HET BETREFT EEN RECHTMATIG TOT STAND GEKOMEN KAMERWONING (6 kamers)  
cfr. conformiteitsattest dd. 2/12/2019

dossier	JASBIRRITU	OMGEVINGSDOSSIER	datum	18/01/26
plannummer	G_N_02	plan	schaal	1/50
		NIEUWE TOESTAND ACHTERGEVEL

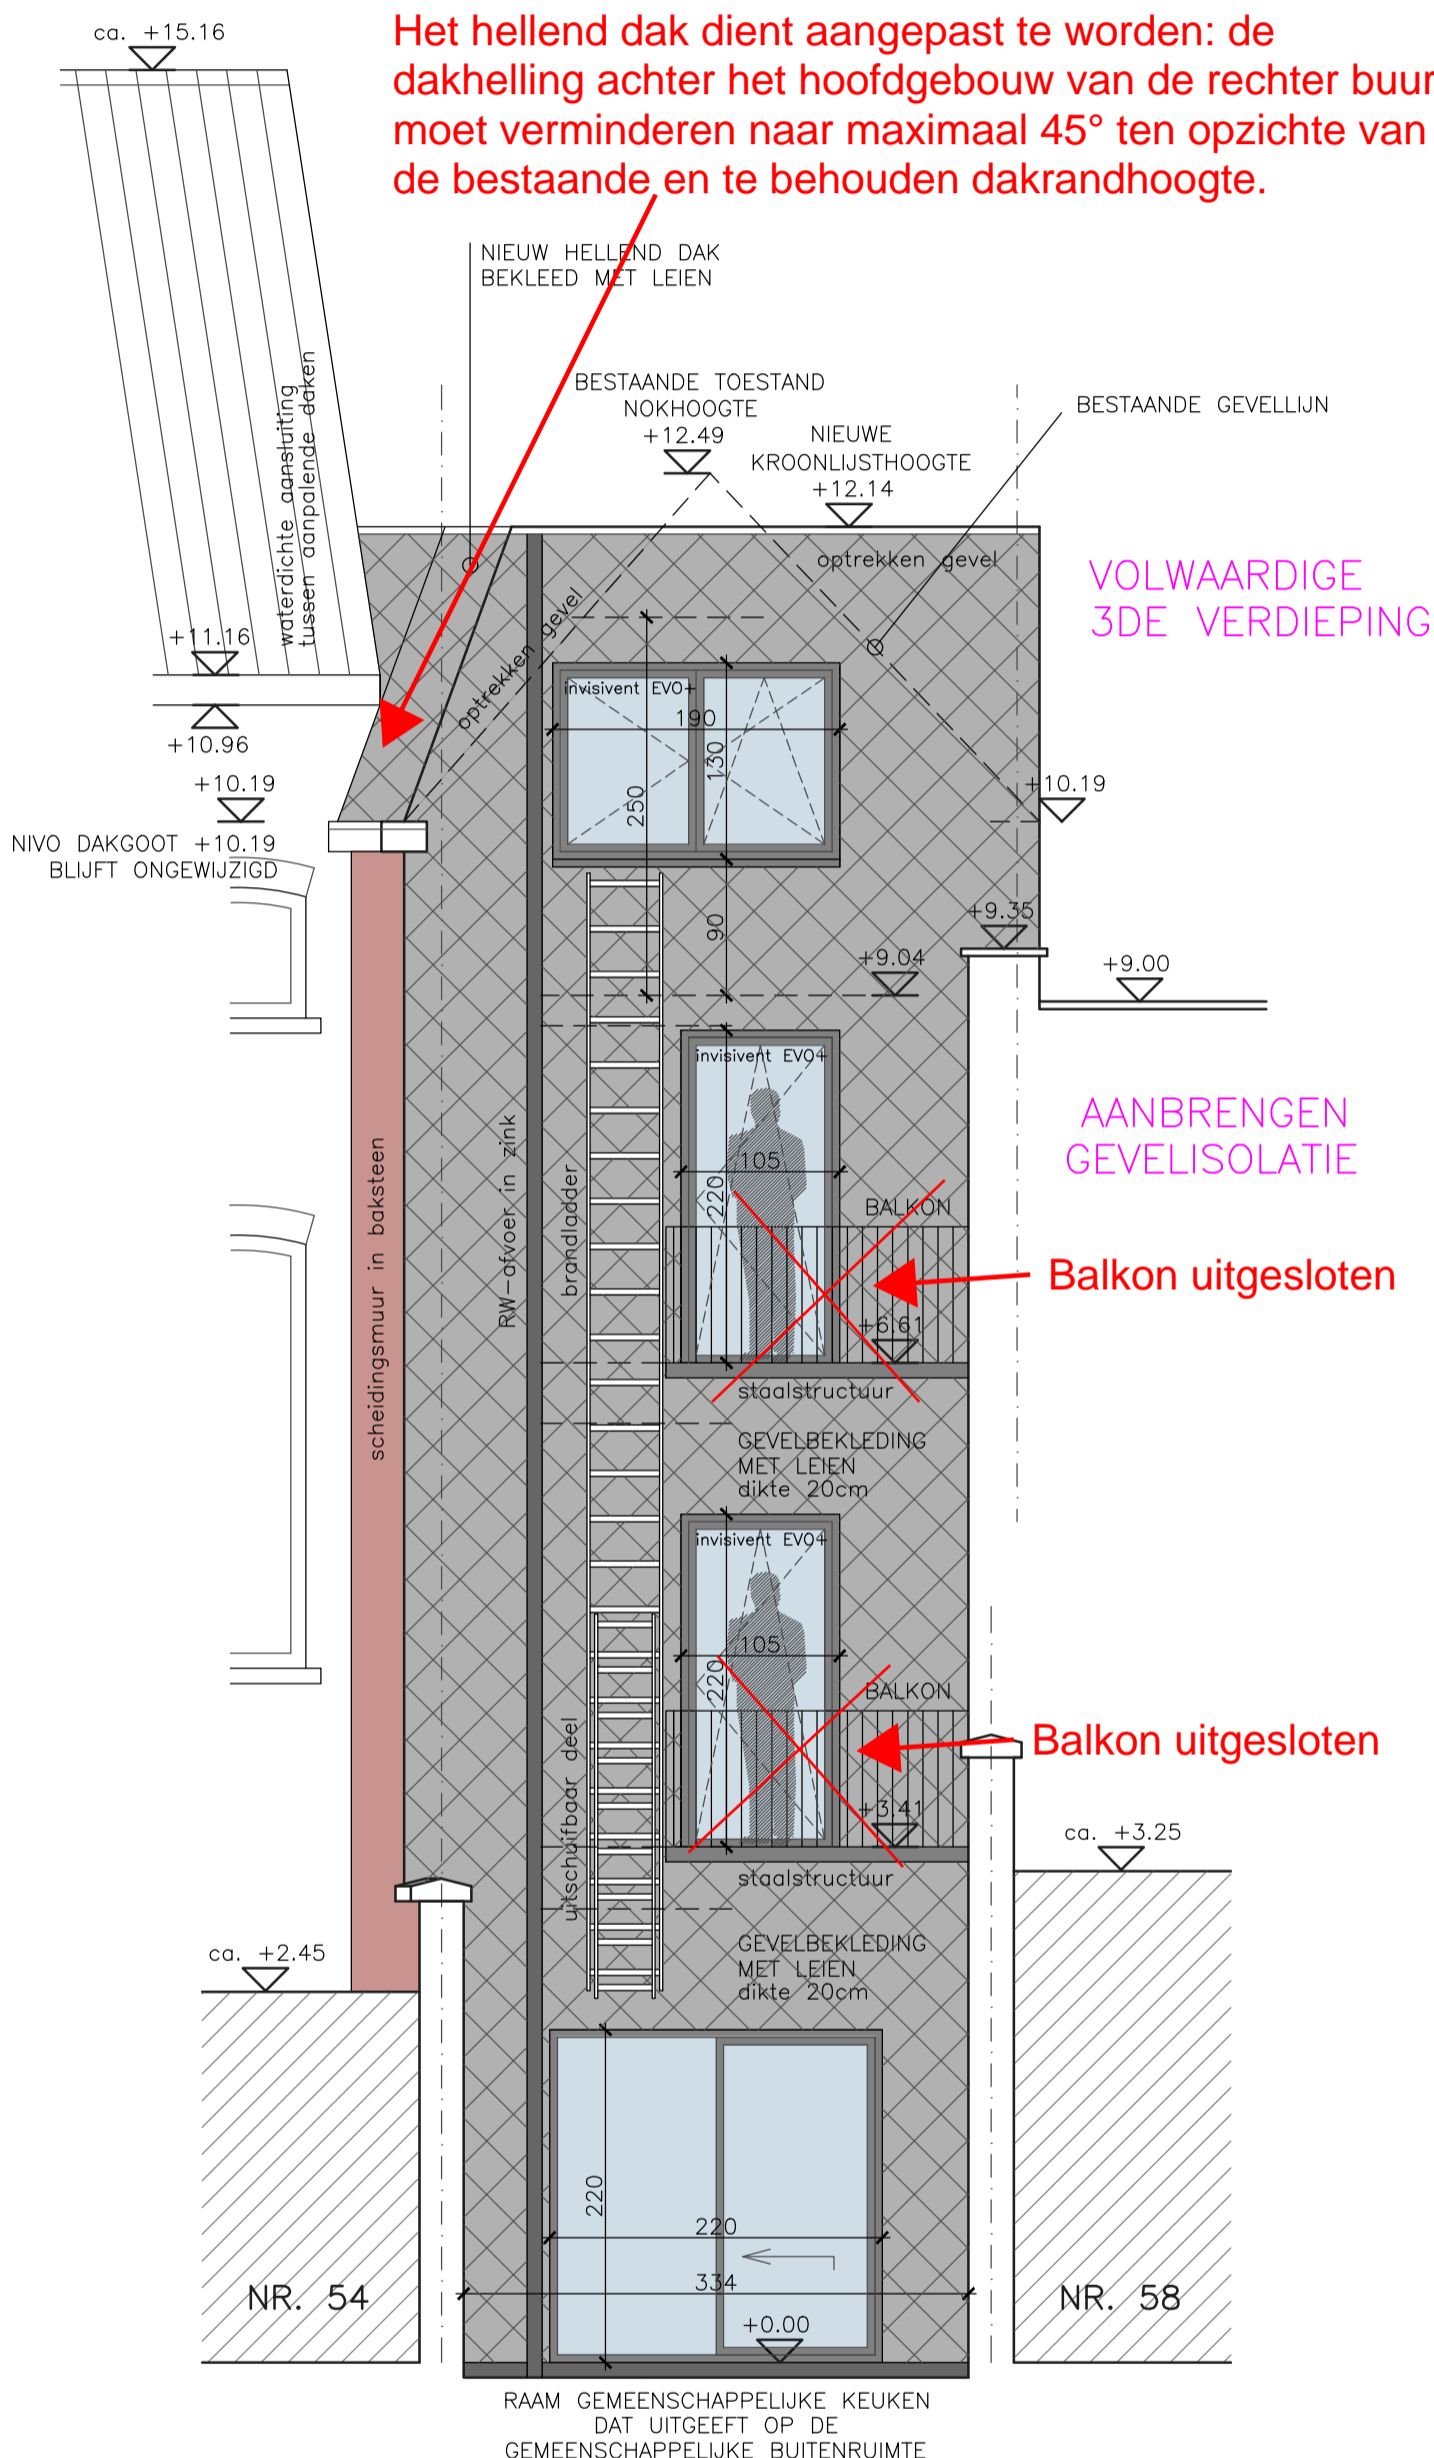
### Achterste hellende dak:

Het hellend dak dient aangepast te worden: de dakhelling achter het hoofdgebouw van de rechter buur moet verminderen naar maximaal 45° ten opzichte van de bestaande en te behouden dakrandhoogte.
